Modulo per la presentazione delle osservazioni per i piani/programmi/progetti sottoposti a procedimenti di valutazione ambientale di competenza statale

Progetto per la realizzazione di impianto eolico denominato "Poggio alle Pancole" Comune di Lajatico (PI).
Codice della procedura 7874 data di avvio 4-1-2022.

Progetto per la realizzazione di un impianto eolico, denominato "Poggio alle Pancole", costituito da n. 7 aerogeneratori, per una potenza complessiva pari a 42 MW, e delle rispettive opere di connessione alla RTN, da realizzarsi nel Comune di Lajatico (PI). Cod procedura 7874

OSSERVAZIONI – ALLEGATO 3

Estratto tavola 20V036_L_Visibilita_Lajatico_beni_A1_DEF.pdf

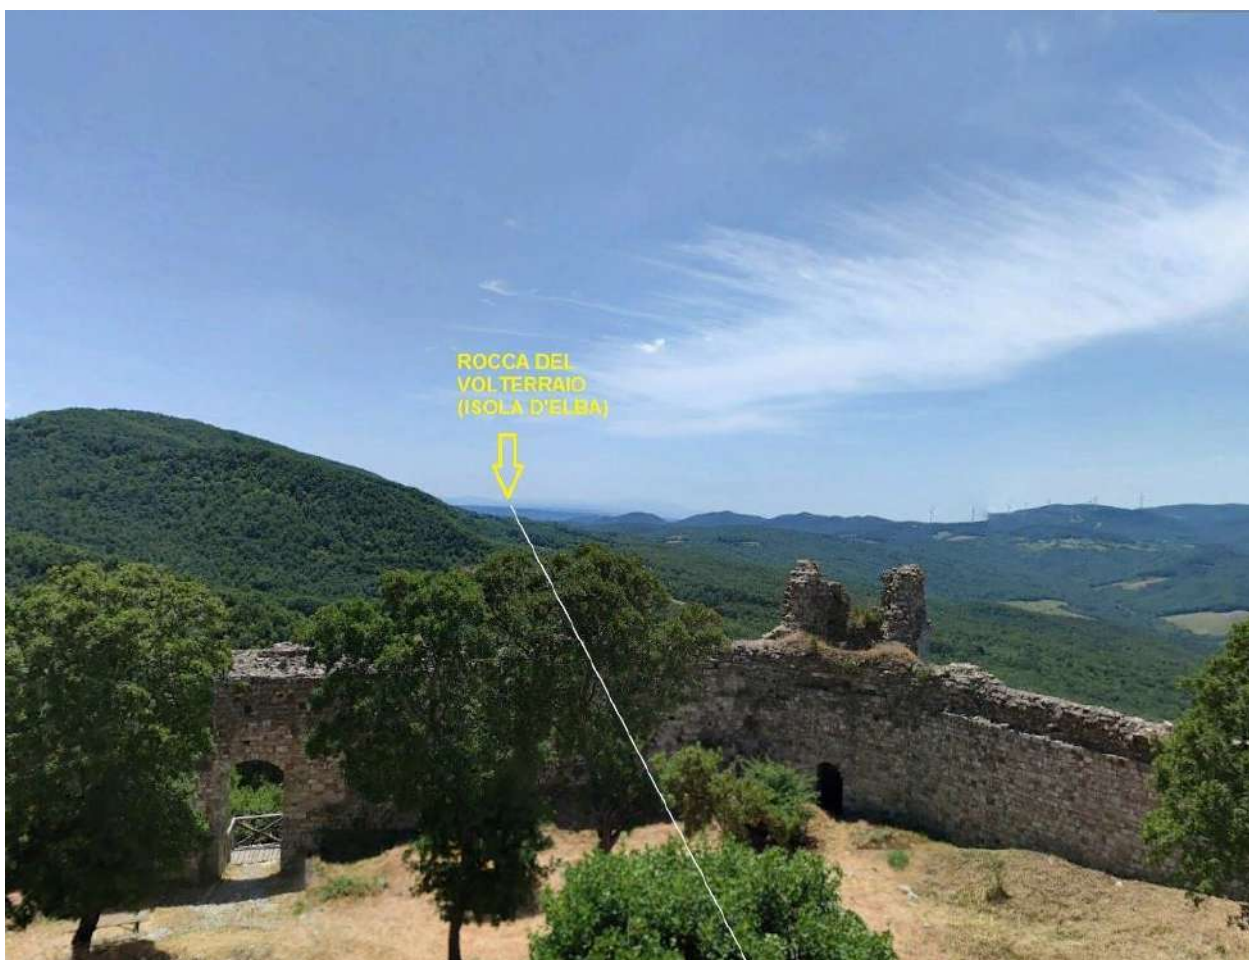
Posizione della Rocca di Pietracassia al centro delle direttrici visive verso i Monti Pisani (rocca della Verruca), Isola d'Elba (Rocca del Volterraio), Volterra

Il progetto del nuovo parco eolico invece è posto proprio lungo la direttrice Rocca di Pietracassia – Volterra, e le prime torri eoliche sono site ad una distanza molto ridotta dalla Rocca (meno di 2 chilometri). La realizzazione del Parco potrebbe perciò distruggere per sempre la più importante direttrice visiva storica che ancora possiamo apprezzare, con grave, insipiente e irreparabile danno al paesaggio, alla storia e alla cultura del territorio.

Vista dalla Rocca di Pietracassia verso Volterra – il nuovo parco eolico andrebbe ad impattare proprio sulla direttrice, e posto a meno di 2 chilometri, impedirebbe la vista di Volterra dalla Rocca; il parco eolico esistente, visibile sulla destra, è posto tra 4 e 6 chilometri, ed è èarzialemente nascosto da un colle più alto.

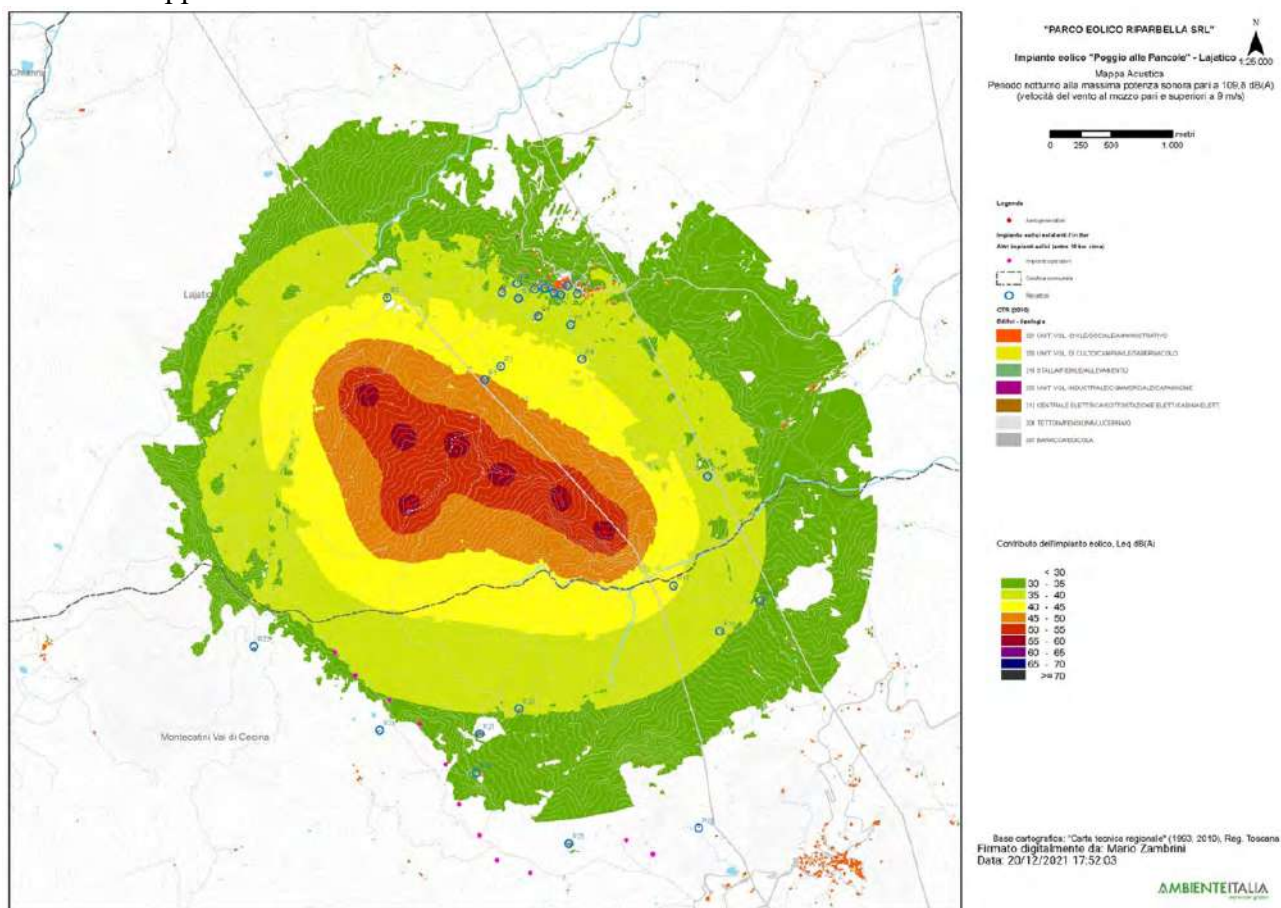
3. Nella valutazione del criterio differenziale a finestre chiuse si fa riferimento a un modello di facciata del fabbricato assolutamente non verosimile: il potere fonoisolante di un vetro 3 mm viene dichiarato 30 dB. Il potere fonoisolante di un vetro 3 mm, basta fare una veloce ricerca in letteratura, non supera i 25 dB e se ragioniamo di infisso nel suo complesso non siamo sopra i 20 dB. L'assunto della stanza 4 metri per 4 metri e volume 43 mc non è assolutamente cautelativo perché le camerette abitabili hanno superfici di calpestio inferiori ai 10 mq e volumi inferiori ai 30 mc. In ogni caso è pieno di stanze con superficie di calpestio inferiore ai 16 mq, basta una qualsiasi camera matrimoniale. La stima dell'indice dell'isolamento di facciata è quindi del tutto sovrastimata, quindi errata e porta a dichiarare che il livello di rumore ambientale a finestre chiuse è inferiore al limite di applicabilità sia di giorno che di notte. Ciò non è corretto e, in situazioni di bassa rumorosità residua come stimata/misurata dai tecnici, quando il differenziale si applica, SI SUPERA. Risulta evidente che senza l'assunto della valutazione errato dell'isolamento di facciata il criterio differenziale a finestre chiuse risulta superato.

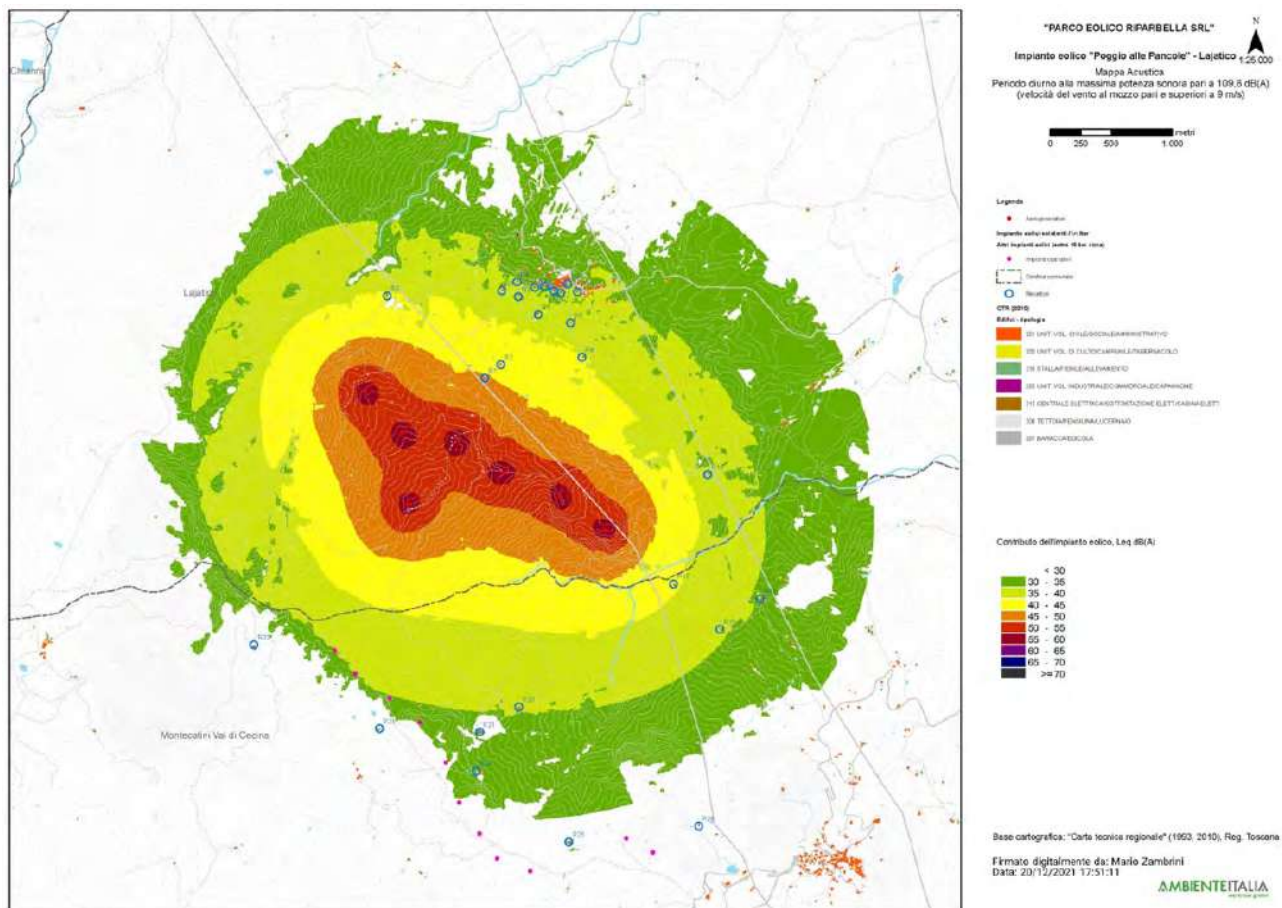
4. L'osservazione ancora più cogente riguarda l'assunto dell'abbattimento di una parete a finestre aperte pari a 10 dB. 10 dB di abbattimento, prova qualsiasi misura che si possa fare in qualsiasi situazione, può andare bene in caso di parete molto grande, di importante R_w e con finestra piccola, inferiore al 5% della superficie finestrata. Già una stanza normalissima di una cameretta con finestra 1,2x1,4, mediante misura a 1 m dalla facciata in esterno e una all'interno con fonometro a 1 m dalla finestra aperta e oltre 1 m dalle altre superfici riflettenti microfoni a 1,5 m di altezza non presenta abbattimento del rumore superiore a 6 dB, a meno di non avere all'interno un ambiente sovraccarico di arredi solo fonoassorbenti in una condizione assolutamente non realistica. Se poi ci spostiamo a una camera con una banale porta finestra da 1,2mx2,4m si perde un ulteriore dB di abbattimento e in situazioni, che esistono tranquillamente, di infissi ampi (tipo 1,8x2,4 o 2x2,4 o anche oltre) si arriva a situazioni in cui l'unico abbattimento che offre la parete è la riduzione di 3 dB dati dai coefficienti di riflessione di facciata. Coefficiente di riflessione di facciata che, oltretutto, qui non risulta valutato.

Se ne deduce che ipotizzando un abbattimento delle pareti inferiore a quello della valutazione e conforme alle stime riportate il criterio differenziale a finestre aperte si applica e SI SUPERA, sempre con riferimento ai bassi livelli di rumorosità registrati e che sono caratteristici della zona.

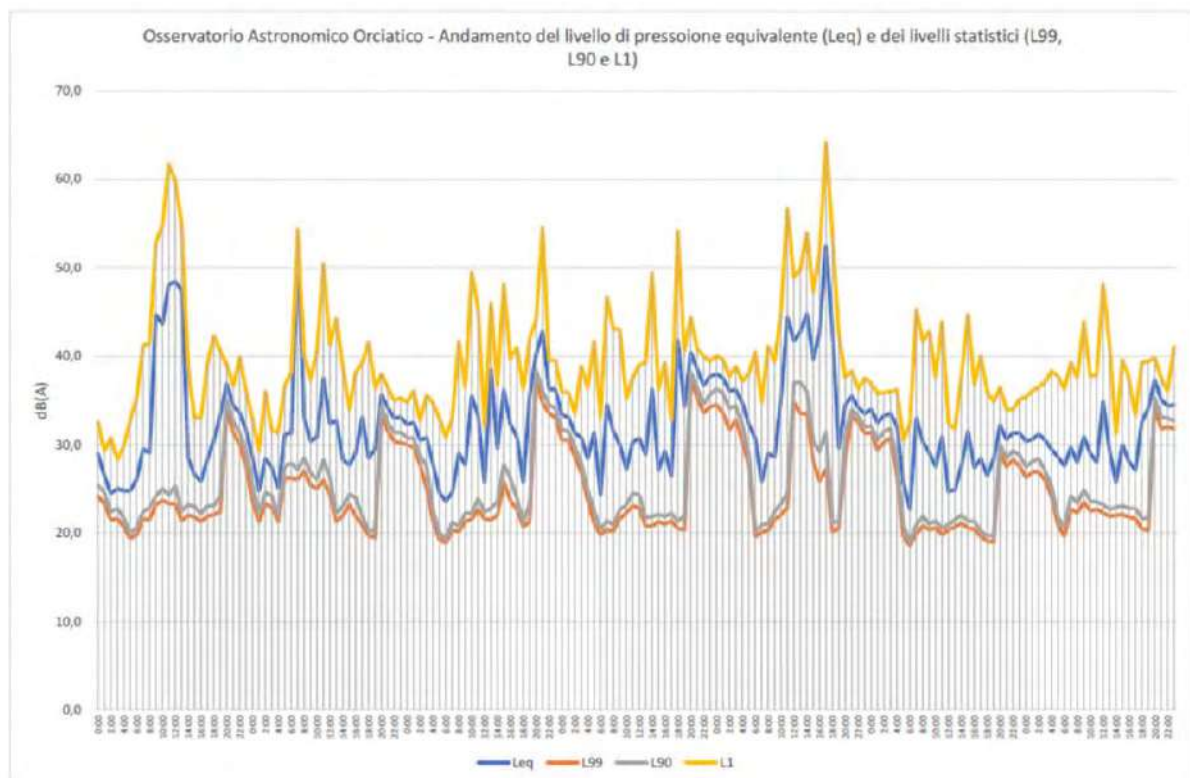
pagina 28 che in corrispondenza di livelli di pressione equivalente Leq intorno ai 45 dB(A), i livelli

di pressione istantanea L1 si aggirano intorno ai 63 e 65 dB(A) o comunque superiori a 50 dB(A) e questo per periodi di 4 e 9 ore, quindi per buona parte della giornata.
